『広島および長崎における原子爆弾放射線被曝線量の再評価 線量評価システム 2002 DS02』の第5章「地図と航空写真の整合と照合」に記載される内容について地図学的観点から懸念が抱かれる事項の分析と検証

竹崎 嘉彦 (たけさき よしひこ)

図 1-4-1

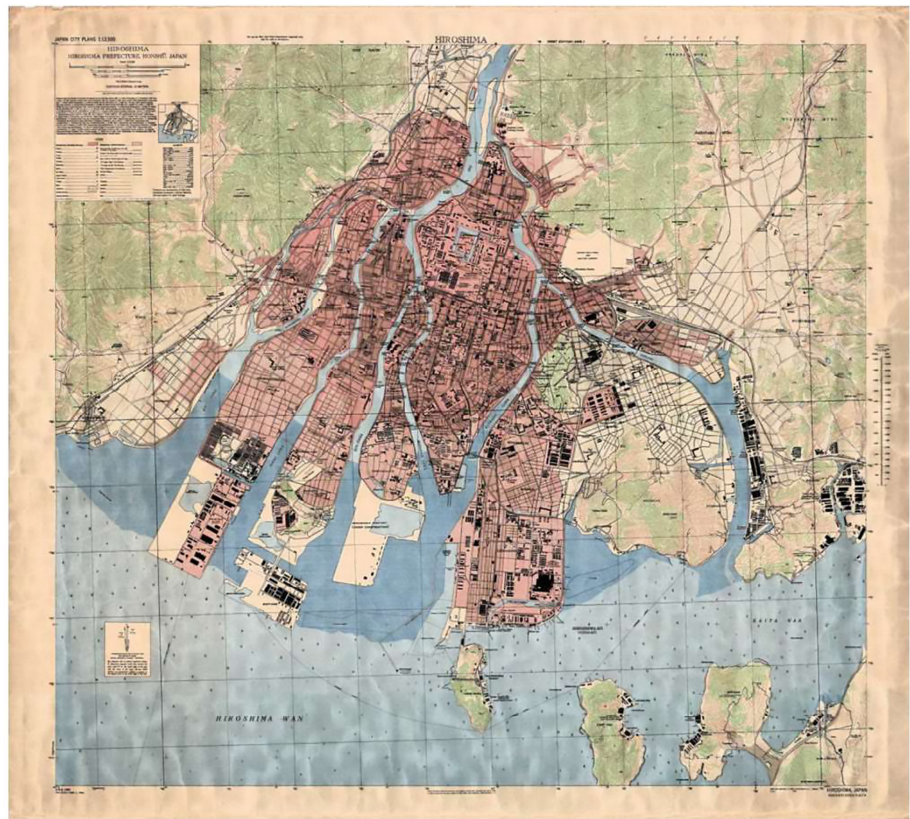
「米国陸軍地図」の仕様の詳細については、iv節に記される程度の記述にしか

過ぎない。わずかに、第5章の図11 (p.303) で本図の一部が示されるだけなので、第5章からだけでは、「米国陸軍地図」の全容を知ることが到底不可能である。ところで筆者は、2002～2004年に広島大学原爆放射線医科学研究所放射線システム医学研究部門放射線分子疫学研究分野の助手として在任中に、研究室で保有されていた本図を見る機会があった。さらに、スキャンしてラスター画像にしたデータを現在も所有している。だから、仕様に関する情報の詳細を知ることが可能なのである。また、本図を見たことがあるからこそ、同図と判断できるのであって、本図の全容を知ることができた。そうで無ければ、特定することはかなり難しいのではないと思われる。結局、「米国陸軍地図」の仕様については、Hubbellら (1969) や第5章で取り上げられるのに相応しいかどうかについて判断できない程度にしか記していないとも言えよう。

図1-6-1

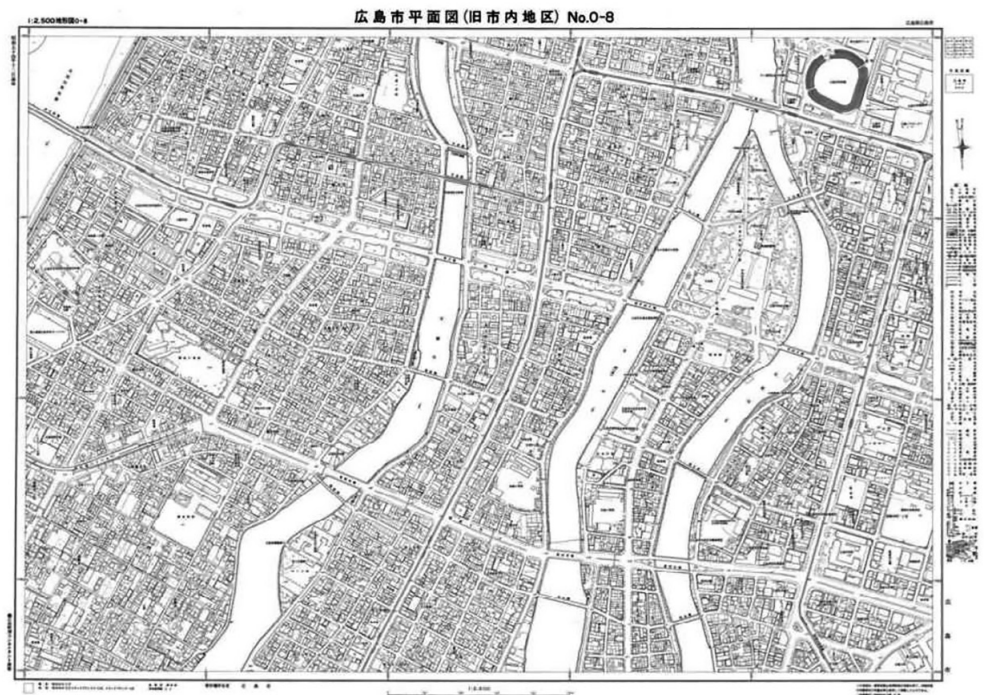
さて、「日本政府」発行と言うことであれば、「国土交通省(当時は建設省)国土地理院」の「国土基本図」を指すであろうと推測できる。ところが、「国土基本図」は、縮尺が1:5,000で測量年次が1969年なのでこれには該当しない。また、「広島市平面図」の該当地域を広島市都市整備局が編集する「広島市平面図(地形図2500)図割図」から検討すると、第5章の図11、図12 (p.303)の範囲を含むのは、

「O08」の可能性がわかる。また、第5章をあらためて確認すると、「陸軍地図を日本の新都市計画地図にジオリファレンス^{*5}する」(p.297～)の「結果」にある表9「地図画像ラスタに対してのジオリファレンス値」の欄外の注意書きに、図幅番号と思われる「Tile O-8」の文字が見える。ちなみに、「国土基本図」の図幅番号は、「III -PE-96」であり、この点からみても「国土基本図」でないことがわかる。したがって、第5章で言うところの「新都市計画地図」は、広島市作成の「広島市平面図」であろうと推定した。

そこで、元々の刊行機関である広島市都市整備局都市計画課都市計画係に照会したところ、以前に発行された「広島市平面図」は、広島市公文書館の所蔵資料にあることが判明した。広島市公文書館デジタルアーカイブ・システムで検索すると、「広島市平面図 O-8 昭和54年」が確認できた。さらに、広島市公文書館所蔵の第一原図の写しを入手すると、左上の図郭外に「昭和54年12月測量」と、また、左下の図郭外下に「撮影 昭和54年5月 測図 昭和54年12月」と表記されており、本図が1979年測量版であることが判明した。しかも、「広島市平面図(旧市内地区) No.O-8」と図幅番号が示してあった。また、図郭の右上隅に記される平面直角座標系の座標値の表示と、図7(p.291)の図郭の角に記されるXY座標値を照合したり、図11、図12(p.303)の地図内容を見比べても同

一の地図の一部のようである。したがって、「新都市計画地図」は、広島市刊行の「広島市平面図（旧市内地区）No.O-8」であると判断した。その「No.O-8」を図1-6-1に示す。ただし、第5章では図として紹介されている地図は「広島市平面図 O-8」だけであるが、使用された「新都市計画地図」は、「広島市平面図 O-8」だけとは限らないと思われる。

図 6-2-2

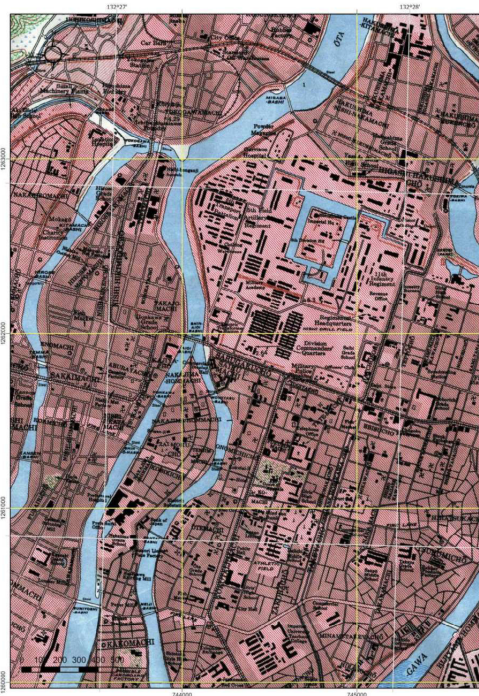
線との重なり具合を確認すると、XY座標による格子線と、経緯度線網と地図上に一定間隔で描画される十字印の両者に同時に一致する。しかも、経緯線の十字印の重なり具合は、「距離単位」の「単位当たりの長さ」を一般的なヤードの換算値である「0.9144」ではなく、測量系で使用される「US Survey yard」の換算値である「0.9144018288036576」にすることで、より高い一致率となった。この一致具合が、ここで採用した投影法と投影パラメータが適切であったと判断する根拠である。発生させた格子線とWPGの格子線と、経緯度線網と地図上に一定間隔で描画される十字印の両者が一致している状態を示したのが図6-2-2である。

図 6-2-3

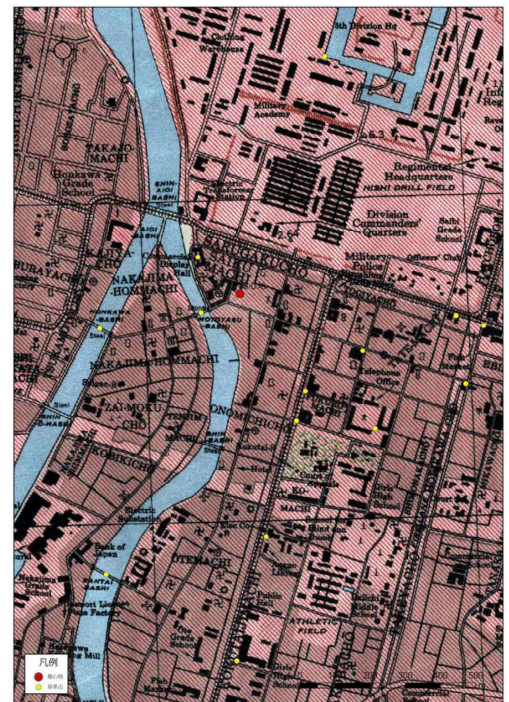
そして、上述する手順で「米国陸軍地図」をジオリファレンスしたラスター地図画像に、爆心地と 23 の「基準点」を表示したものをエクスポートした。そのそれぞれのポイントデータは、WPG の座標値で位置を確定しているの、前節で言う「ほぼ」と言う曖昧な形容詞は不要で、目視以上に正確な位置精度を有していると言える。このエクスポートしたラスター地図画像が、図 6-2-3 である。

図 6-4-2

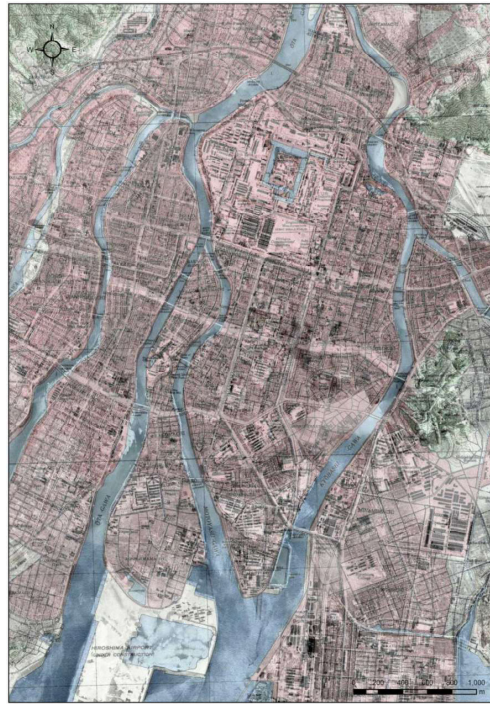
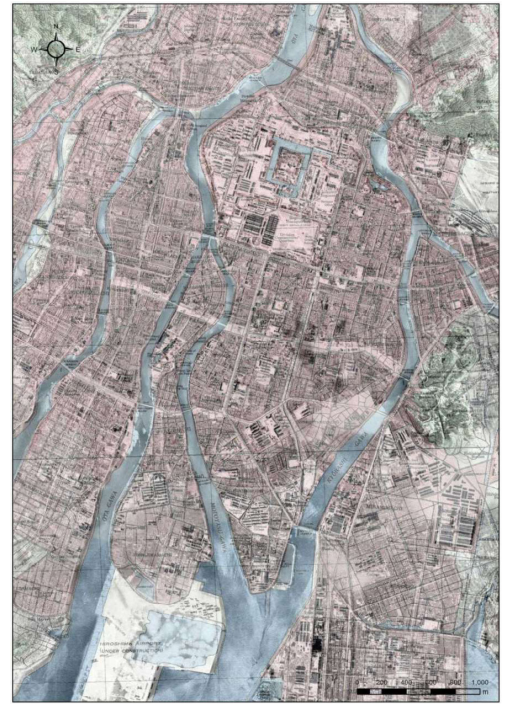
図6-4-2と図6-4-3を比較すると、重ね合わせの一致具合は、23の「基準点」をGCPとした図6-4-3の方が良好と言える。したがって、「米国陸軍地図」のジオリファレンスの結果としては、23の「基準点」をGCPとした方を採用することにする。

図 6-5-1

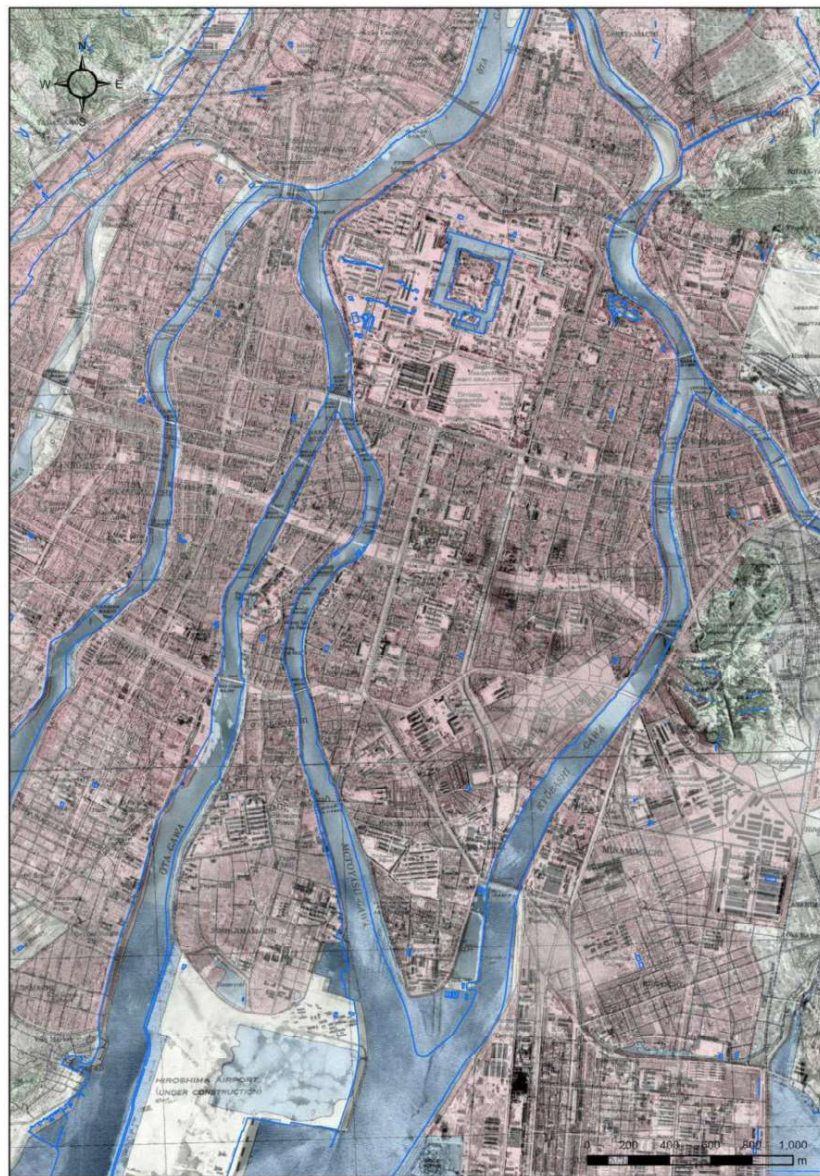
重なり具合は、地図中央南部の吉島地区から南西部の舟入地区にかけての三角州西側と、中島町、堺町辺りの三角州西部の川岸に明瞭な不一致が確認できる。それ以外は、ほぼ一致しているとして問題が無いと言える程度に良好な一致具合である。特に、広島城址の堀や東部方面の三角州の一致具合は大変良好である。また、地物に注目すると太い1本の線で表示される道路の不一致が所々に確認できる。2本の線で表示される道路の一致具合は比較的良好である。ただし、広電の路面電車の路線は、橋部分と一部の広い道路で大きく一致しない箇所が各所に確認できる。

図 6-5-2

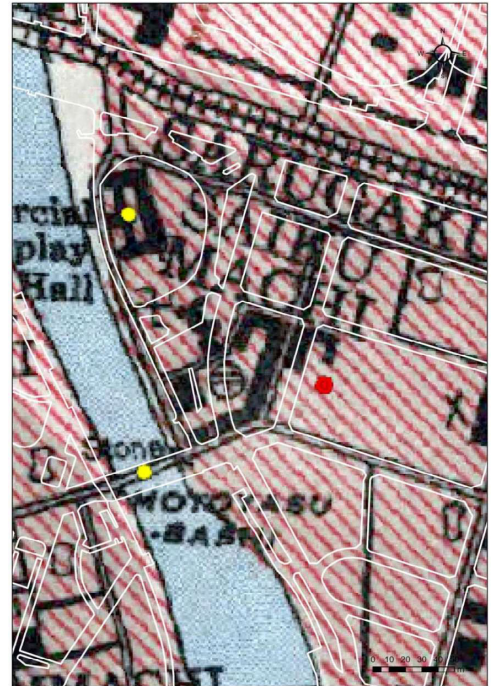
ただし、一番重要な爆心地付近は、第5章の「陸軍地図を日本の新都市計画地図にジオリファレンスする」(p.297～)のセクションのp.301の2行目にもあるように「一つの注目すべき例外は、爆心地に非常に近い島病院の西側に沿って走る元安橋の東端近くの交差点から北北東に走る細い道路である。この道路は米国陸軍地図上で約13m西側に寄っており、これは航空写真で確認されている。」と

の指摘の通り（図 6-5-2）であり、爆心地特定に脆弱な要素を残している。図 6-5-2 は、「米国陸軍地図」と国土地理院発行の「基盤地図情報」の「道路縁」を重ね合わせている。
